**Modulo per la presentazione delle osservazioni per i piani/programmi/progetti sottoposti a procedimenti di valutazione ambientale di competenza statale**

**Oggetto: Codice procedura 10847 - Costruzione ed esercizio di un impianto di produzione di energia elettrica da fonte eolica "FIORA" di potenza nominale pari a 52,8 MW, da realizzarsi nel comune di Manciano (GR) e delle opere ed infrastrutture connesse**

## TESTO DELLE OSSERVAZIONI

**IMMAGINE n. 2 CUMULO IMPIANTI EOLICI nel BACINO VISIVO TERRITORIO di MANCIANO e di MONTALTO di CASTRO.**

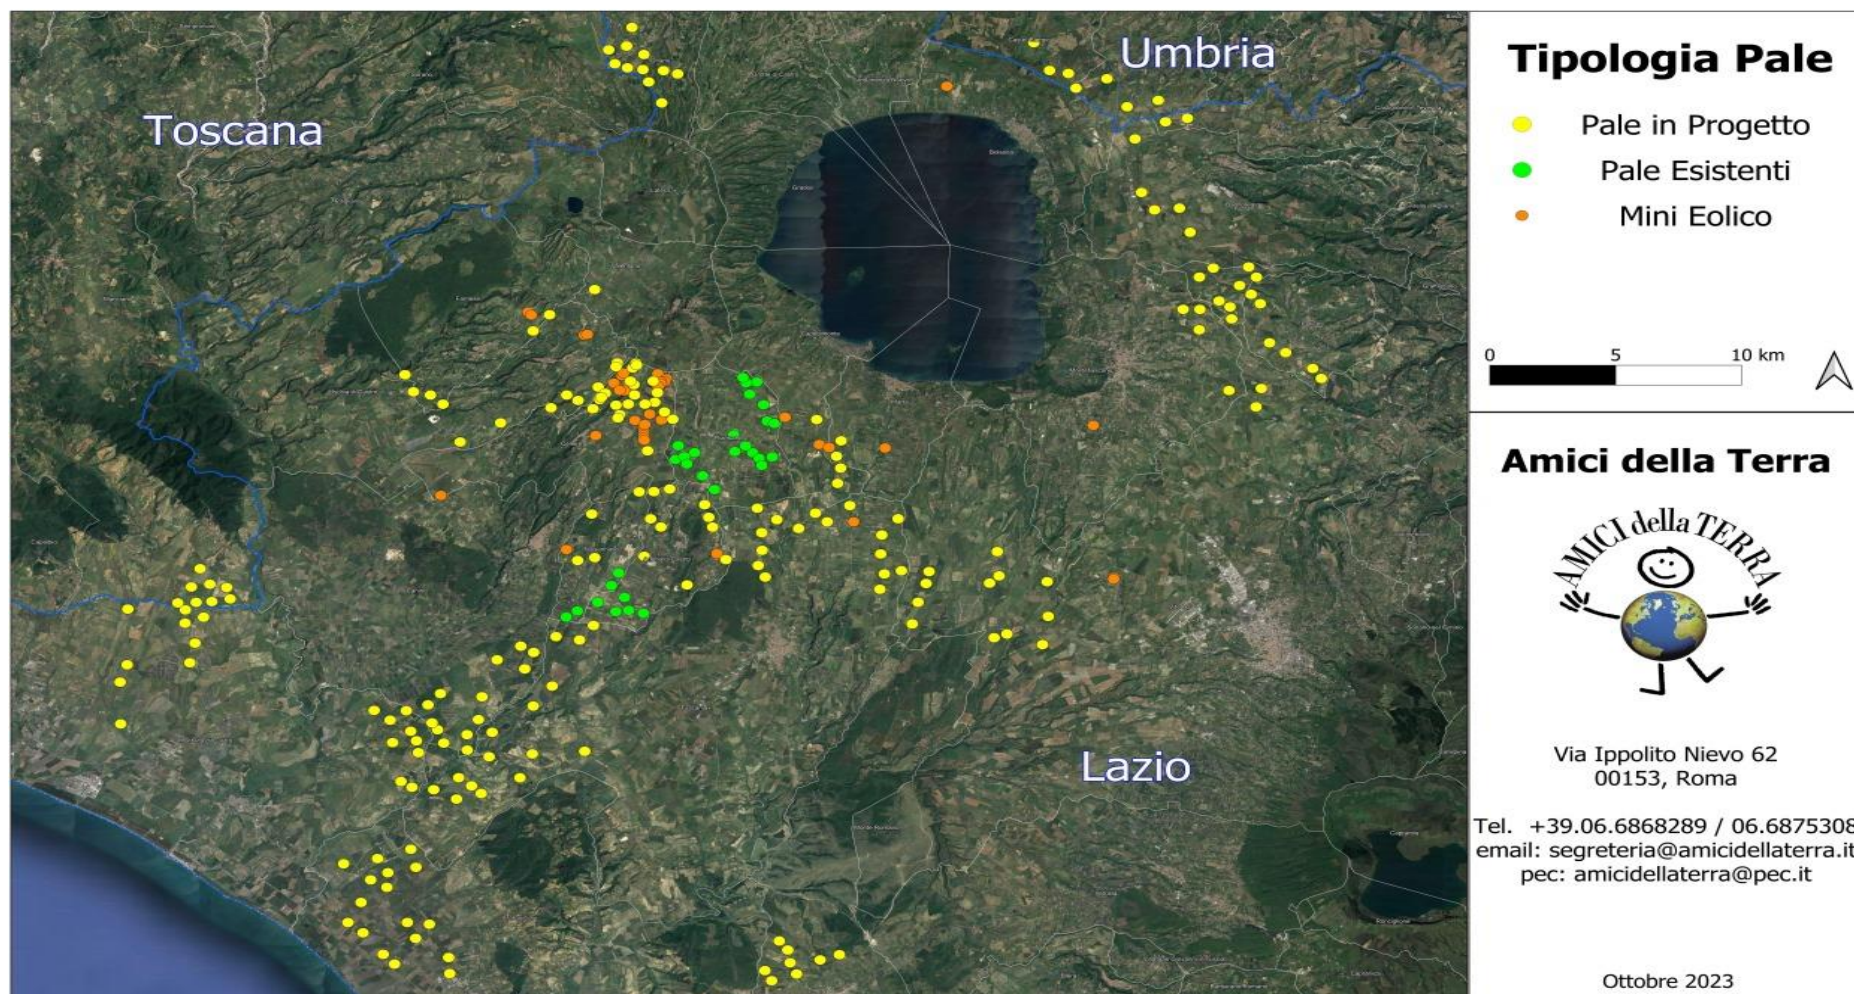
**3) OSSERVAZIONE: CUMULO e SATURAZIONE IMPIANTI FER NELLA PROVINCIA di VITERBO, IN PARTICOLARE NEL COMUNE DI MONTALTO DI CASTRO E NELLA ZONA A CONFINE CON IL COMUNE di MANCIANO che SI TROVANO NELLO STESSO BACINO VISIVO.**

La zona in cui in cui è stato progettato l'eolico Fiora è già occupata da diversi centinaia di ettari di impianti fotovoltaici già esistenti e in procedura VIA al Mase e alla Regione Lazio così come da diversi progetti di impianti eolici industriali ( vedi Allegato Osservazioni immagini nn. 2,3 e 4. L'impianto eolico Fiora, pur trovandosi in Toscana ma nello stesso bacino visivo del territorio limitrofo laziale ed a poche centinaia di metri da una zona già estremamente satura del Lazio, andrebbe ad appesantire una situazione già *critica per la sostenibilità ambientale*.

A riprova di quanto affermato si cita la D.G.R del Lazio n. 171 del 12.05.2023 che da atto dell'elevato impatto ambientale e paesaggistico causato dal cumulo di impianti FER nella Provincia di Viterbo e la conseguente saturazione del territorio. Si porta a conoscenza che la zona più intensamente occupata dagli impianti FER (fotovoltaico ed eolico) sia già esistenti con centinaia di ettari di fotovoltaico già realizzati (immagine n. 4 Allegato) che in procedura VIA al MASE e alla Regione Lazio si trovano nell'area di dettaglio, intermedia e vasta dell'impianto eolico industriale denominato Fiora.
